2017年9月25日(月)

AQUA LUNG®
日本アクアラング株式会社

潜在的なACDシステムの緩みについて注意喚起 No.3 (リコールではありません)

図Aはシャトルバルブが緩んでいない正常な状態です。一方で図Bはシャトルバルブが緩んでおり、隙間が見えている状態です。✕で記した部分が緩んでいる箇所となります。

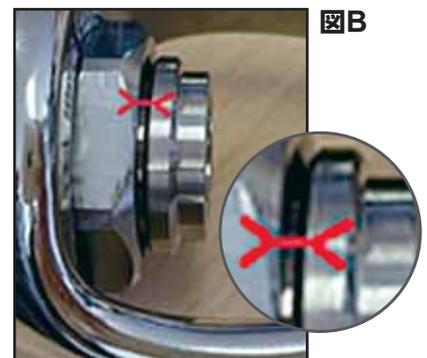
ACDにおいて、①のシャトルバルブが規定トルクで締めつけられていない場合に、それが緩んでしまい③のヨークリテーナーから離れてしまう潜在的な可能性があります。

もし①のシャトルバルブが緩んでしまっている場合は、②のシャトルクラウンと③のヨークリテーナーの間に隙間が発生します。

今回はACDをレギュレーター本体から一旦とり外した上で、①のシャトルバルブを0.3m.kg(3N.m)の締め付け強度にて再度締め付け直しを行います。
